Beschlussvorlage -öffentlich-	Drucksache: FB4/0135/2014 vom 12. Januar 2015
Gremium	Sitzungstermin
Ausschuss für Planung und Liegenschaften Rat	27.01.2015 26.02.2015

Neuer Regionalplan Stadt Meerbusch, lfd. Bu. J Darstellung von Schienenverbindungen

gelbe Linie = U81-Trassenverlauf gemäß Bebauungsplan Nr. 271

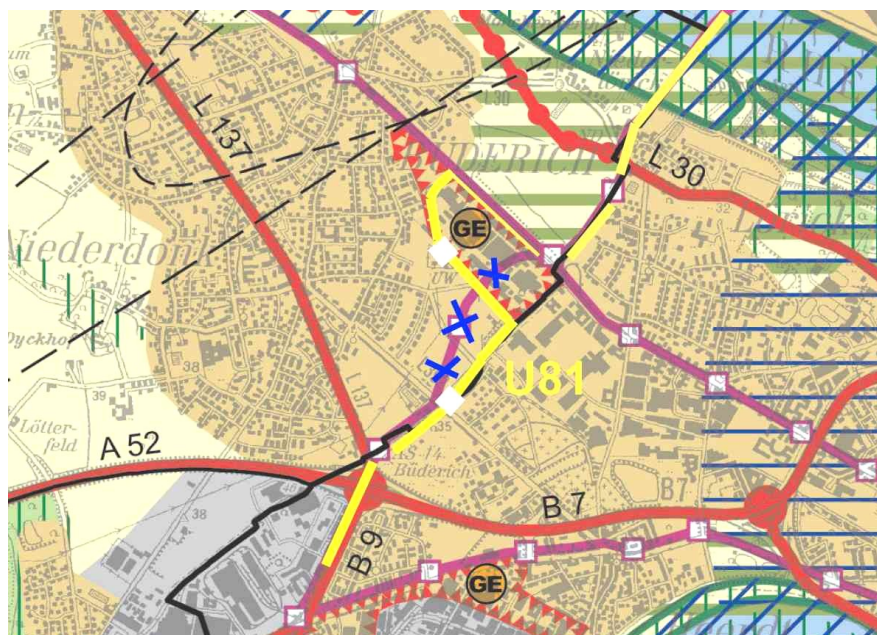
Eine Anpassung des projektierten Trassenverlaufs der U81 gemäß dem Bebauungsplan Nr. 271 er-

folgte nicht. Die von der Regionalplanungsbehörde gewählte Darstellung zeigt einen nicht realisierbaren Trassenverlauf durch vorhandene Gebäude innerhalb des Böhler-Areals und durch das neue, in der Vermarktung befindliche Wohnbaugebiet auf den „Erweiterungsflächen“ des Böhler-Werkes auf.

Da auf der Böhlerstraße in Höhe des bestehenden Böhler-Werkes eine verkehrssichere Lösung, die auf beiden Straßenseiten Fuß- und Radwege vorhalten kann, aus Platzgründen nicht problemlos realisierbar ist und durch einen Trassenverschwenk und neuer Haltestelle eine bessere Anbindung des Siedlungsbereiches Buderich-Südwest erreicht werden kann, ist an den Festsetzungen des Bebauungsplanes Nr. 271 festgehalten.

Die Stadtbahnlinie U81 ist entsprechend der vorgesehenen und im Bauleitplanverfahren abgestimmten Trassenführung gemäß dem rechtskräftigen Bebauungsplan Nr. 271 darzustellen.
